Modulo per la presentazione delle osservazioni per i piani/programmi/progetti sottoposti a procedimenti di valutazione ambientale di competenza statale

ID: Codice procedura (ID_VIP/ID_MATTM):10844

Impianto per la produzione di energia elettrica da fonte eolica, costituito da 6 aerogeneratori della potenza complessiva di 37,2 MW, un sistema di accumulo da 25 MW e relative opere connesse in località "Rempillo" nel comune di Pitigliano (GR).

ALLEGATO alle OSSERVAZIONI all' IMPIANTO EOLICO denominato REMPILLO nel COMUNE di PITIGLIANO (GR). Composto da n. 5 immagini e n. 5 pagine

Immagine n. 4 Situazione di saturazione da impianti FER nella provincia di Viterbo. Non sono riportati gli impianti fotovoltaici e agrivoltaici che hanno inciso per buona parte nel cumulo di impianti FER per superare già nel 2023 gli obiettivi del PNIEC assegnati alla Regione Lazio per il 20230.

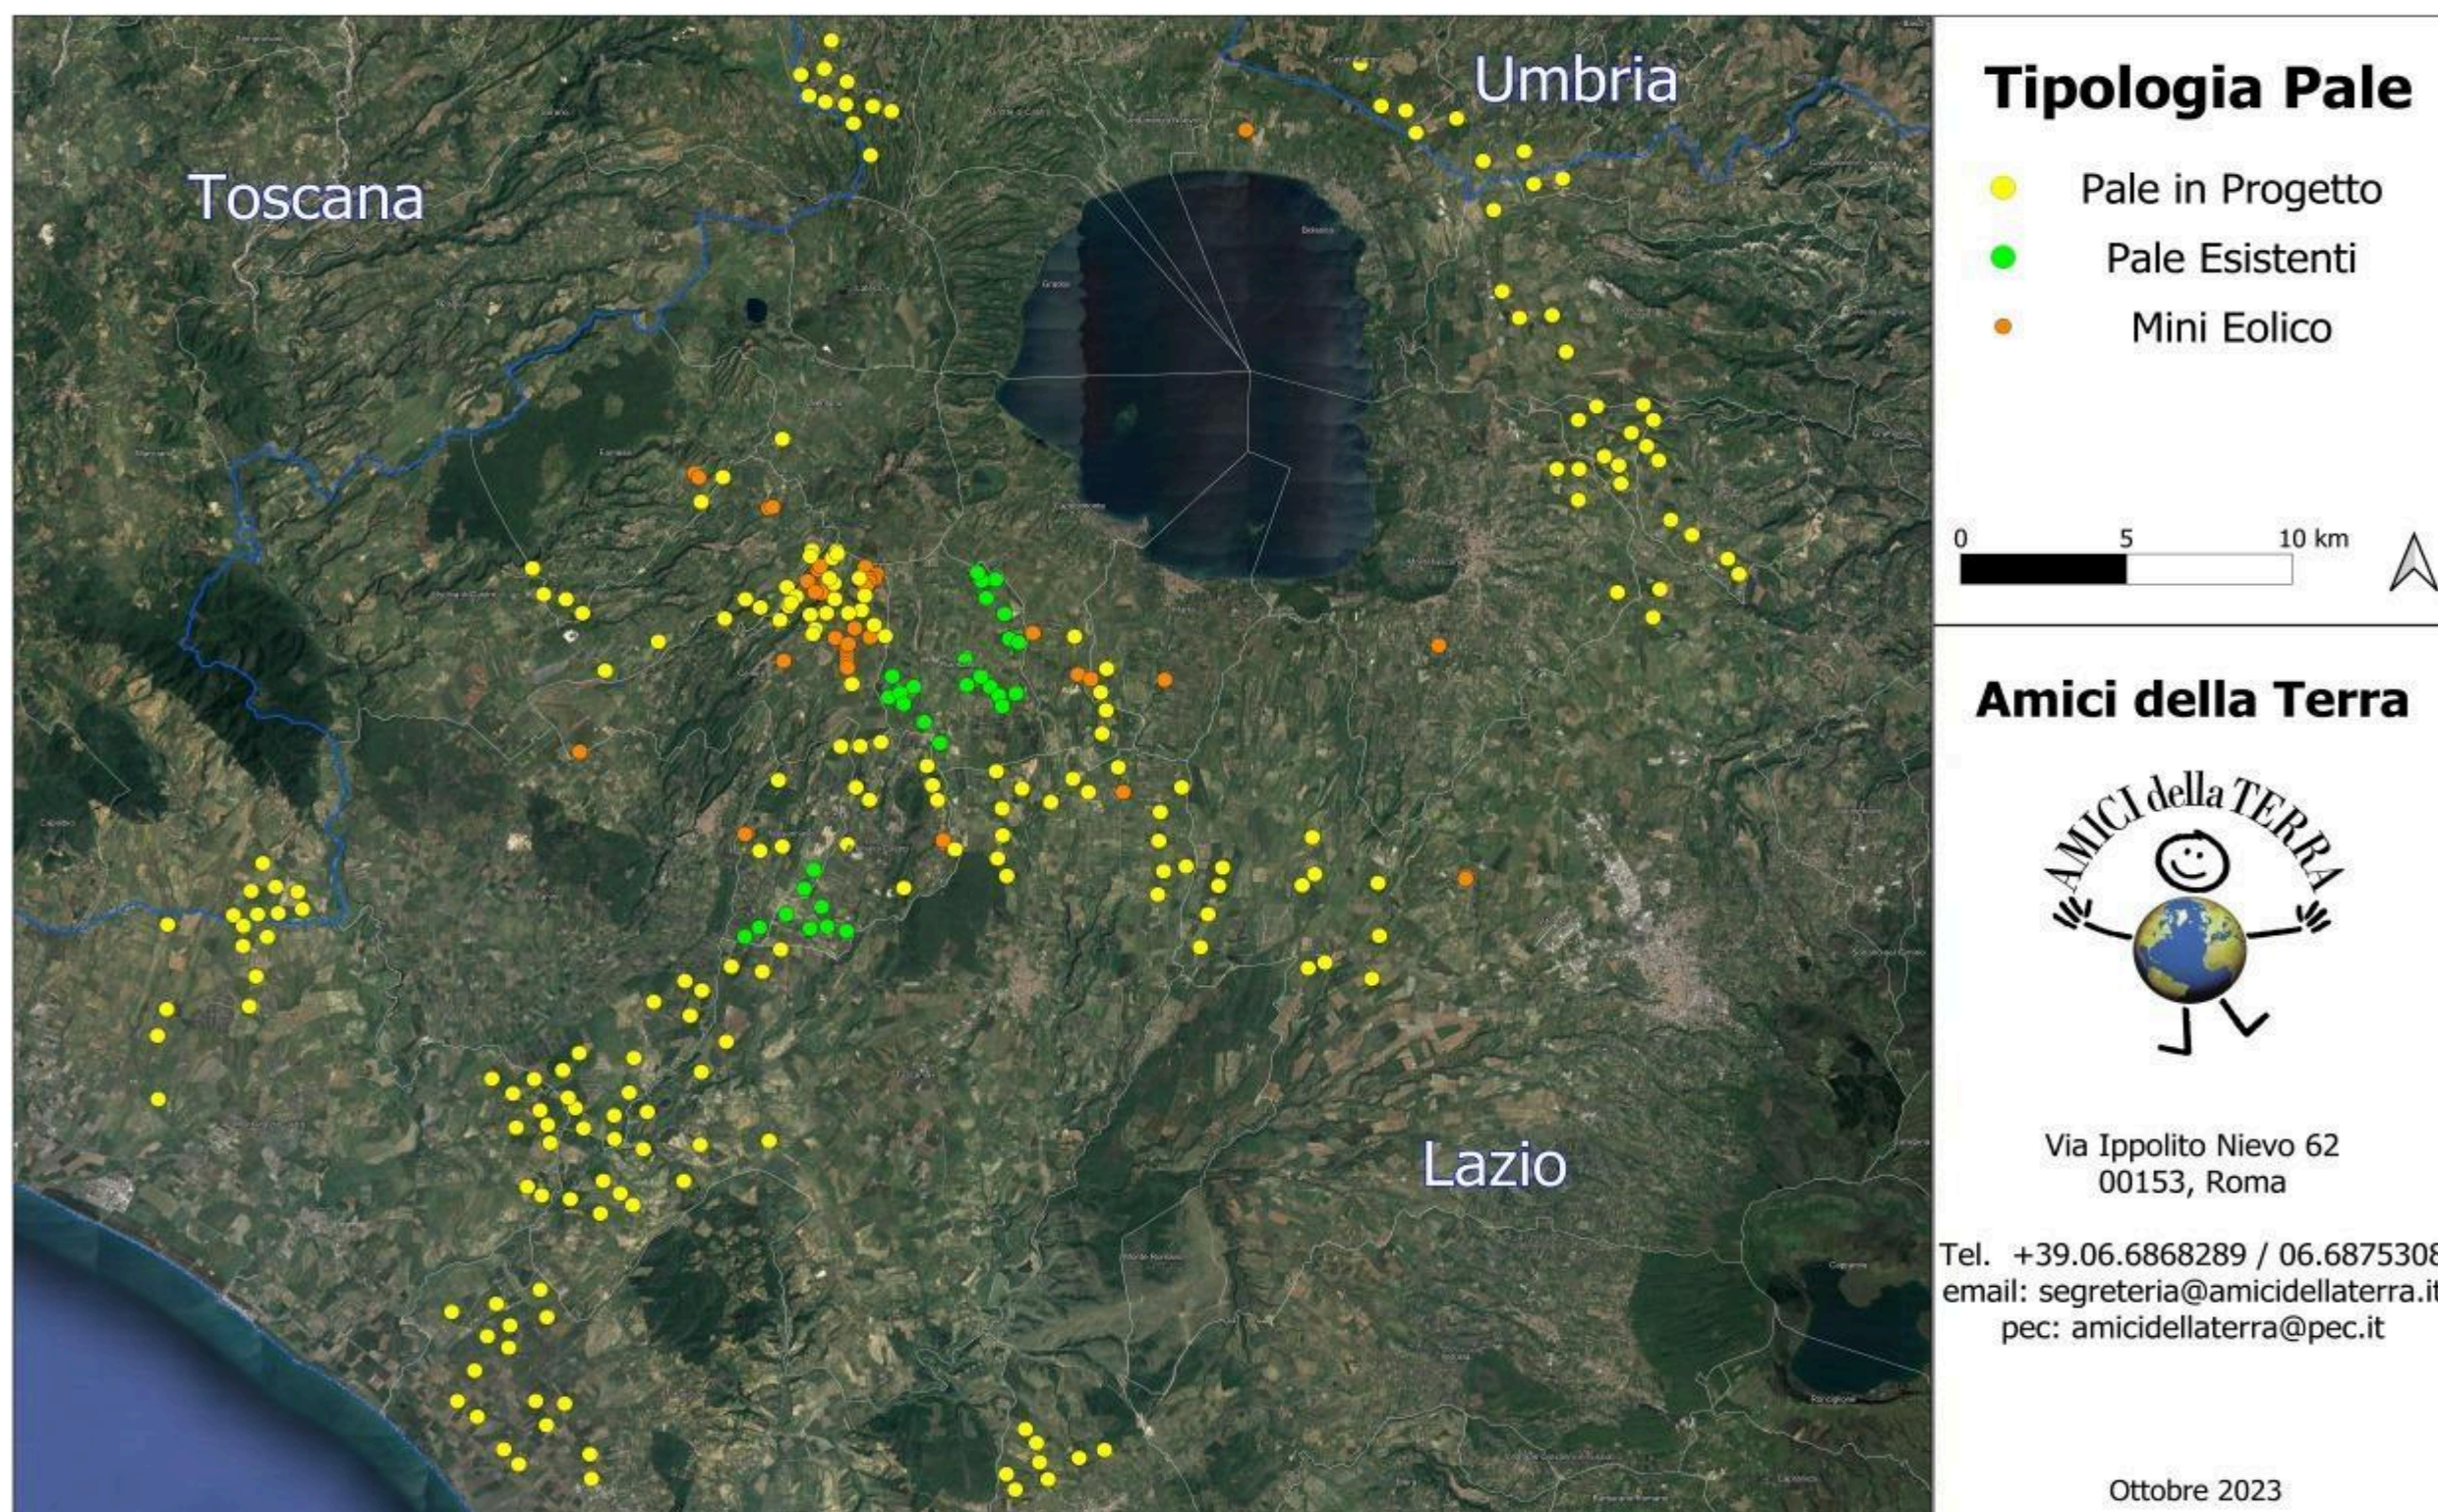
nn. 1 e 2 e crea anche degli impatti negativi anche sui beni naturalistici come verrà dettagliato nell'Osservazione n. 4. Inoltre andrebbe a sommarsi al già enorme cumulo di impianti eolici e fotovoltaici e geotermici che già creano una elevata criticità ambientale nella provincia di Viterbo e interferiscono anche con il territorio toscano come si può vedere dalle immagini nn. 4 e 5 dell'Allegato n. 1.
